COMITATO
Salussola Ambiente è Futuro

Oggetto: NUOVE osservazioni al progetto di nuova discarica di rifiuti non pericolosi monodedicata a materiale da costruzione contenente cemento-amianto, in Comune di Salussola (BI) reg. Brianco, della “Acqua & Sole” S.r.l., Milano.

In riferimento alle controdeduzioni ed integrazioni del Proponente in merito alla richiesta della Provincia di Biella prot. n. 14017 E-XI-2-177 del 07/08/2020 e prot. n. 19445 E-XI-2-177 del 26/10/2020 il Comitato Salussola Ambiente è Futuro, esaminati gli elaborati presentati, nel pubblico interesse, presenta le seguenti osservazioni:

Figura 1 - proposta raccordo linea ferroviaria Brianco- AV

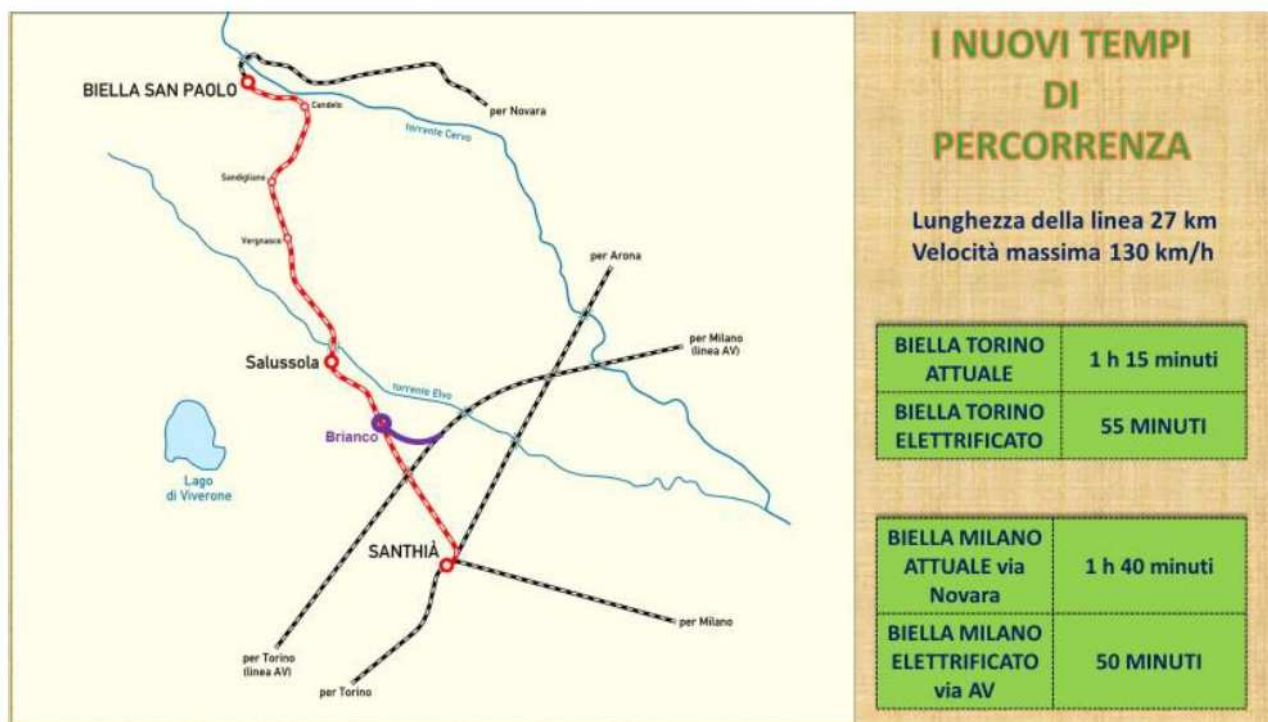
La fascia di rispetto proposta, profonda 25 metri, non è coerente con le indicazioni dell'art 8 delle NTA, che per le discariche presenti nel comune di Salussola indica una fascia di rispetto profonda 100 metri. D'altro canto, l'apposizione di questo vincolo interferirebbe con la ferrovia penalizzandola proprio nel momento in cui è coinvolta in un progetto ampio respiro volto alla sua modernizzazione e promosso da molteplici attori del territorio, tra cui Regione, UIB, enti territoriali (Provincia e Comuni). Infatti, oltre che alla elettrificazione della linea ferroviaria biella-
